**ENQUÊTE PUBLIQUE CONCERNANT
LES DISPOSITIONS PROPOSEES PAR EDF
LORS DU 4^{ème} EXAMEN PÉRIODIQUE AU-DELA DE LA
35^{ème} ANNÉE DE FONCTIONNEMENT DU RÉACTEUR
NUCLÉAIRE N° 2 DE L'INSTALLATION NUCLÉAIRE DE
BASE INB N° 87, SITUÉ SUR LE CENTRE NUCLÉAIRE
DE PRODUCTION D'ÉLECTRICITÉ (CNPE) DE TRICAS-
TIN, SUR LA COMMUNE DE SAINT-PAUL-TROIS-CHA-
TEAUX DANS LA DROME**

PROCÈS-VERBAL DE SYNTHÈSE

annexe 2 au rapport d'enquête publique

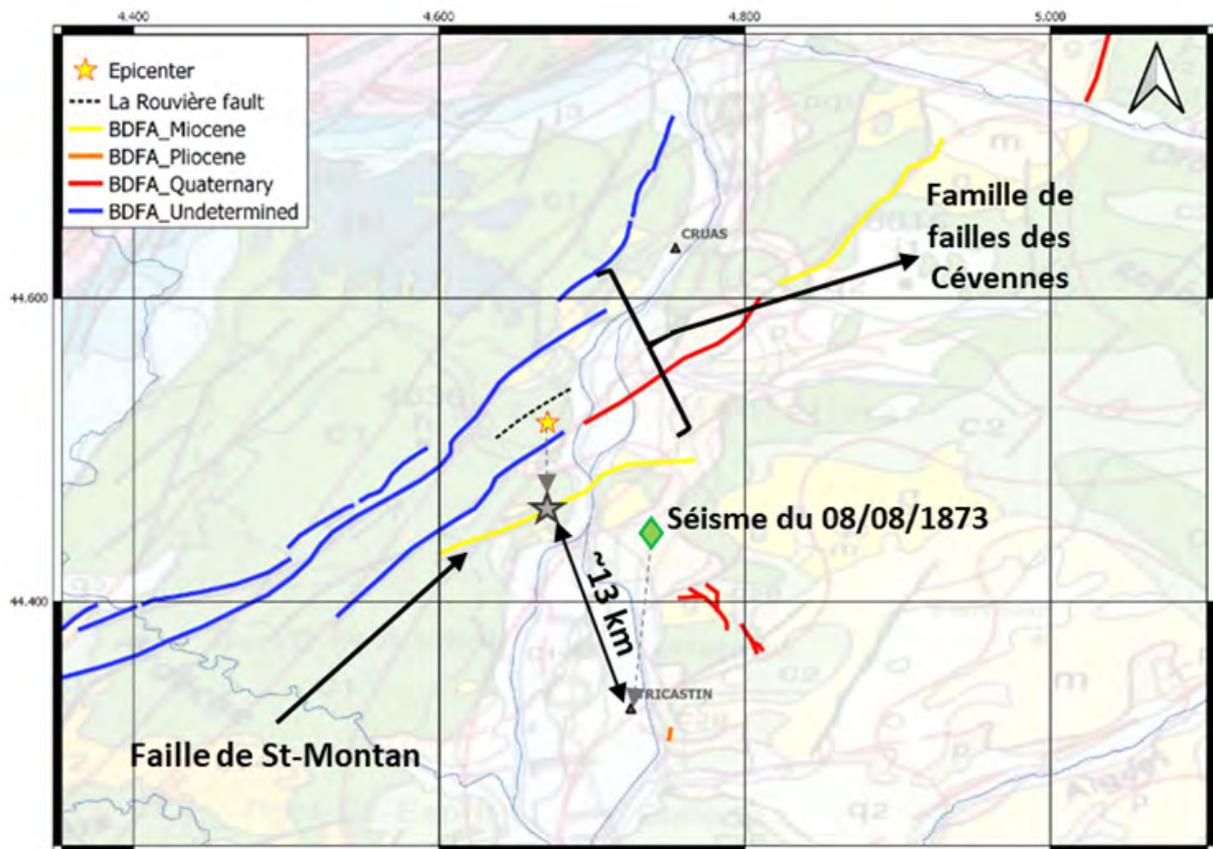
40	Page 129-133/389 « dans l'enquête publique du R1, EDF a fait état d'une étude sismique de grande ampleur pour caractériser l'environnement géologique du CNPE Tricastin ». Question : quel est l'avancement de cette étude ?	Réponse : Le résultat des acquisitions réalisées cet été est prévu à la fin du premier semestre 2023. Suivant ces résultats, de nouvelles acquisitions pourraient être nécessaires. A ce jour, les paramètres sismologiques du séisme du Teil survenu le 11 novembre 2019 ont fait l'objet d'une première caractérisation qui ne conduit pas à la réévaluation du SMS du site de Tricastin. Les résultats de ces investigations permettront de confirmer ou réviser, le cas échéant, les niveaux d'aléa à prendre en compte.
41	Si le niveau d'aléa était relevé, une analyse d'impact serait réalisée pour vérifier que les structures et équipements ayant un requis de tenue au séisme résistent aux nouvelles sollicitations et si nécessaire, des renforcements seraient mis en œuvre (processus standard de réévaluation sismique). A titre d'exemple, une réévaluation sismique de ce type a été réalisée pour le site de Bugey à l'occasion de la 3 ^{ème} Visite Décennale.	Page 204/389 « avancement de la modification TCDI18048 »

La faille à l'origine du séisme du Teil est celle de la Rouvière qui appartient à la famille de failles des Cévennes (Figure 1). Cette famille de failles ne s'étend pas, sur la base des cartographies disponibles, jusqu'au site du Tricastin. La faille de la famille de failles des Cévennes la plus proche du site de Tricastin (i.e. la faille de St Montan) est localisée 13 km au Nord (Figure 1).

En application de la Règle Fondamentale de Sûreté 2001-01 (RFS 2001-01) pour la caractérisation de l'aléa sismique à Tricastin, le séisme du Teil est donc maintenu sur les failles de la famille de failles des Cévennes, soit au plus proche à 13 km du site, sur la faille de St Montan (Figure 1).

Le séisme de référence pour l'estimation de l'aléa sismique du site du Tricastin reste donc le séisme du 8 août 1873, qui s'est produit à environ 11 km du site. Ce dernier est, en application de la RFS 2001-01, translaté à l'aplomb du site (Figure 1) par conservatisme, dans la mesure où la faille à son origine n'est pas connue. C'est par conséquent ce séisme qui produirait comparativement au séisme du Teil, des intensités les plus fortes au niveau du site, qui est gardé comme séisme de référence pour Tricastin.
